PARECER DA COMISSÃO DE AVALIAÇÃO

ESTUDO DE IMPACTE AMBIENTAL DO PROJETO

Ampliação do Matadouro da Maporal

Projeto de Execução

Figura 12 - Localização da Barreira Acústica

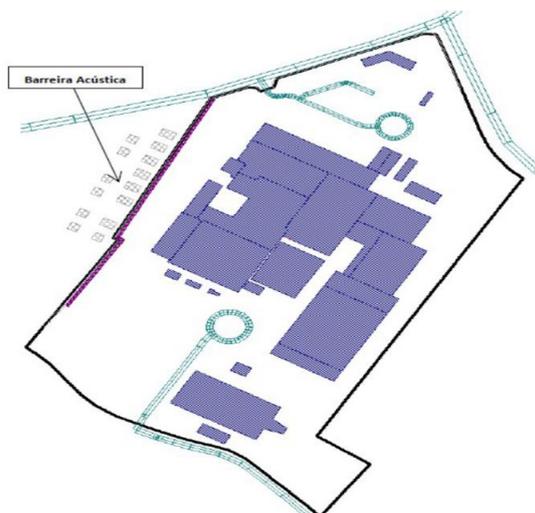
- O EIA propõe a instalação/construção de uma barreira acústica, com 4 m de altura, no muro da área do Matadouro e informa “(...) poderá, de acordo com os resultados apresentados, permitir o cumprimento dos limites de ruído fixados no critério de incomodidade.”.
- E o Aditamento do EIA indica “Os resultados da avaliação efetuada traduzem uma situação de incumprimento do critério de incomodidade, em todos os períodos de referência (...)”.

3 - Construir uma barreira acústica, com 4 m de altura, na localização, características técnicas e eficácia indicada no Anexo VI do EIA.

Figura 3 - Enquadramento do ponto de descarga e linhas de água. Fonte: proponente.

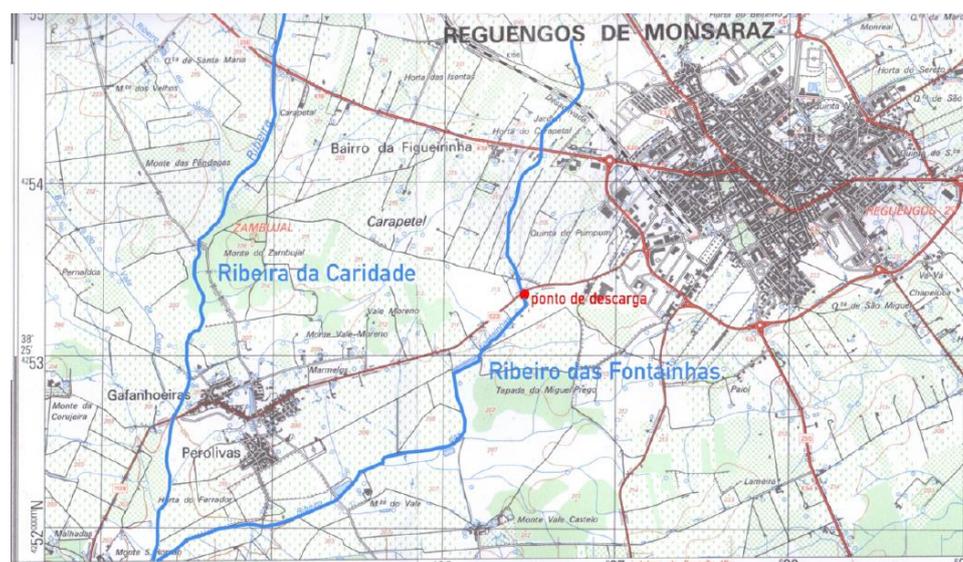
A descarga ocorrerá no ribeiro das Fontainhas, linha de água bastante artificializada com troços alterados pelas práticas agrícolas ou regularizados/canalizados através da construção de margens em betão e condutas. Este curso de água não apresenta escoamento em grande parte do período estival e a vegetação presente caracteriza-se pela presença de espécies arbustivas e herbáceas ruderais, de reduzido valor ecológico. A ribeira da Caridade inclui na sua bacia o ribeiro das Fontainhas caracterizando-se pela presença de um leito amplo e regular, mas com escoamento não permanente. Alguns troços apresentam sinais de poluição e ecossistemas aquáticos degradados com presença de canais derivados das atividades agrícolas e deposição de materiais e resíduos vegetais. A massa de água Ribeira da Caridade apresenta um estado/potencial ecológico de “Medíocre”¹.

No EIA foram avaliados os impactes nos recursos hídricos superficiais da descarga dos efluentes no meio hídrico que se consideraram negligenciáveis face aos valores de descarga face à capacidade de vazão da linha de água e às características do local de descarga. Em acordo com a avaliação de impactes são propostas medidas de minimização. Estas contemplam a limpeza e desobstrução do leito e margens do Ribeiro das Fontainhas a jusante do ponto de descarga até à ribeira da Caridade (fase construção – prévia ao início da descarga) que inclui a erradicação e combate às espécies invasoras, plantação com espécies autóctones ripícolas e a não aplicação de produtos fitofarmacêuticos seletivos sem utilização de químicos; garantir uma adequada gestão e manutenção do sistema de tratamento de efluentes, de forma a cumprir os limites de descarga e a implementação de um plano de monitorização de modo a assegurar a qualidade da água.

4 - Limpar e desobstruir o leito e as margens do ribeiro das Fontainhas até à ribeira da Caridade, fora da época de reprodução das aves, entre março e junho, com a erradicação das espécies invasoras, principalmente as canas, com a plantação de espécies autóctones ripícolas, sem a aplicação de produtos fitofarmacêuticos seletivos e/ou químicos, de modo a acomodar, com maior folga, o caudal de ponta de cheia das descargas da ETAR do Matadouro, devendo previamente ser obtido o respetivo parecer junto da APA/ARH do Alentejo.
